改善箇所説明図

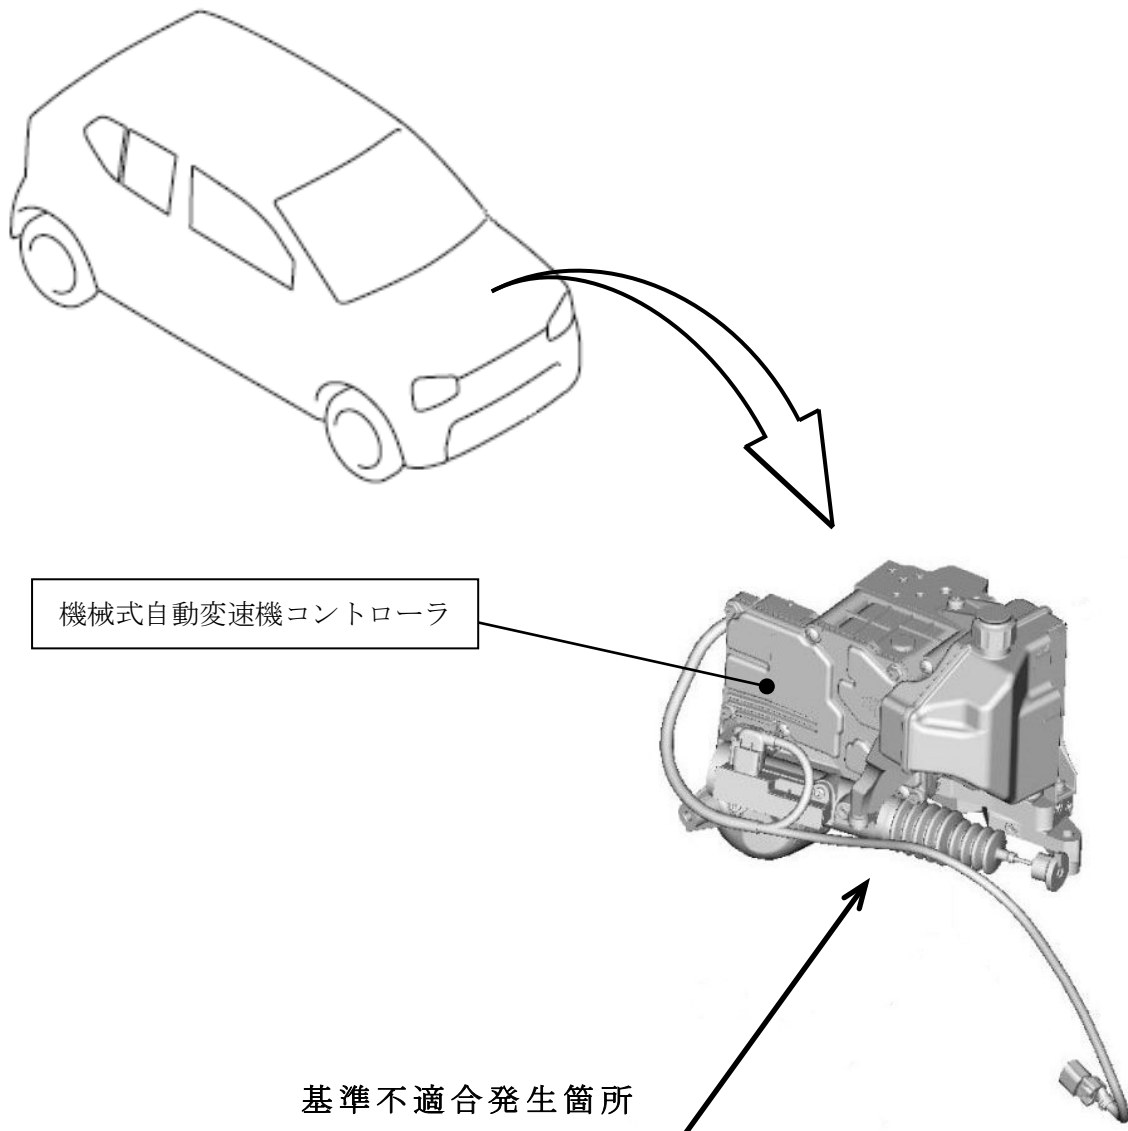
機械式自動変速機を制御するコントローラにおいて、制御プログラムが不適切なため、下り坂でアイドリングストップした状態で、DレンジからRレンジにシフトする操作を行うと、アイドリングストップ後に再発進を補助する自動ブレーキシステムが解除できない。そのため、ブレーキが掛かったままとなり、走行不能となるおそれがある。

全車両、機械式自動変速機コントローラの制御プログラムを対策プログラムに書き換える。

識別：ID プレートに白色のシールを貼付する。
